IRSN
INSTITUT DE RADIOPROTECTION
ET DE SÛRETÉ NUCLÉAIRE

AVIS IRSN N° 2021-00174

Objet : Site CEA de Cadarache - INB n° 24 / CABRI
Demande de modification du décret d'autorisation de création afin de réaliser des expérimentations d'irradiation de sous-ensembles électroniques

Vue de dessus du positionnement des boîtiers et des casiers à proximité du cœur du réacteur de l'INB n°24

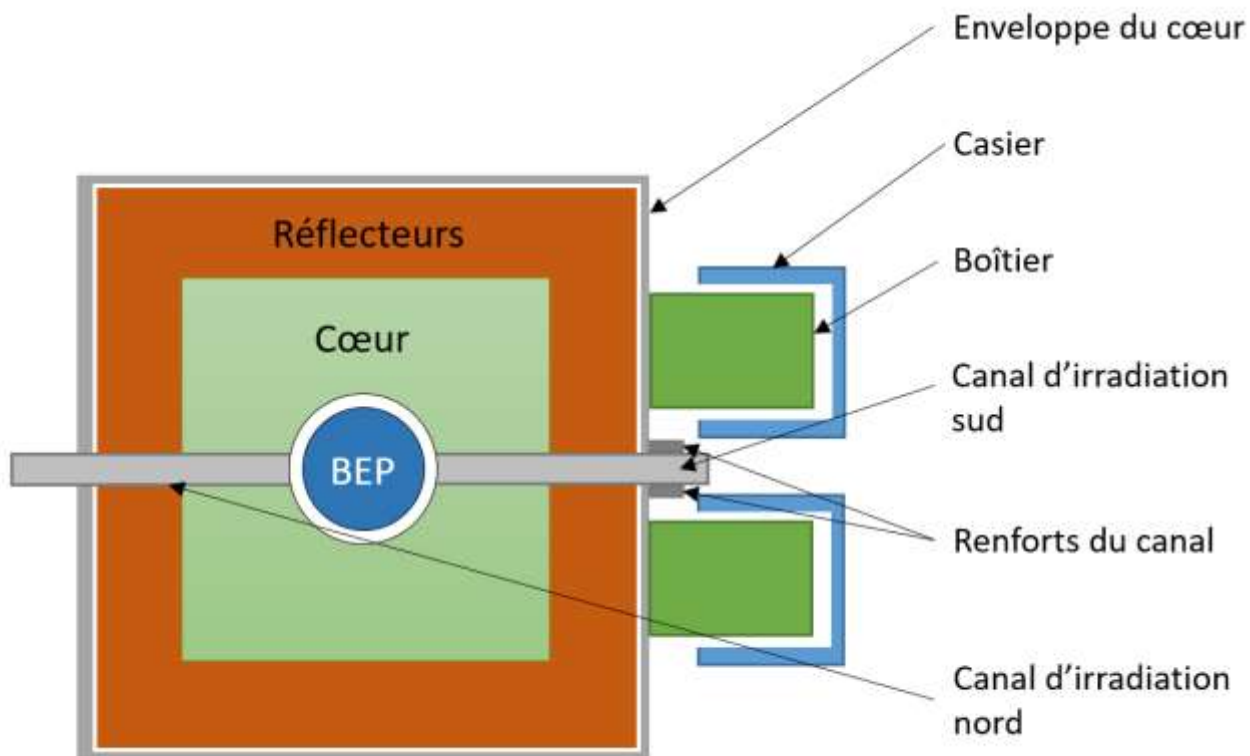
La figure en annexe 1 au présent avis montre le positionnement des boîtiers et des casiers par rapport au cœur du réacteur.

À cet égard, les deux secteurs du poste d'irradiation étant situés de part et d'autre de l'extrémité du canal d'irradiation sud⁵ équipant le réacteur (se reporter à la figure en annexe 1 au présent avis), **l'IRSN estime que des déplacements relatifs plus importants entre chaque secteur et le canal sont susceptibles d'induire une interaction mécanique entre les boîtiers (ou les casiers) et le canal d'irradiation sud (ou son renfort au niveau de l'enveloppe du cœur) et, par là-même, un risque d'endommagement des EC du cœur par transmission d'efforts *via* la structure du canal. Sur ce point, le CEA a pris l'engagement n° 4 consistant à justifier que les déplacements précités ne sont pas de nature à induire d'endommagement des EC du cœur, ce qui est satisfaisant. Cet engagement est rappelé en annexe 2 au présent avis.**

Le CEA s'engage à justifier que les déplacements des deux secteurs du poste d'irradiation en cas de séisme ne sont pas de nature à induire des dommages aux éléments combustibles du cœur.
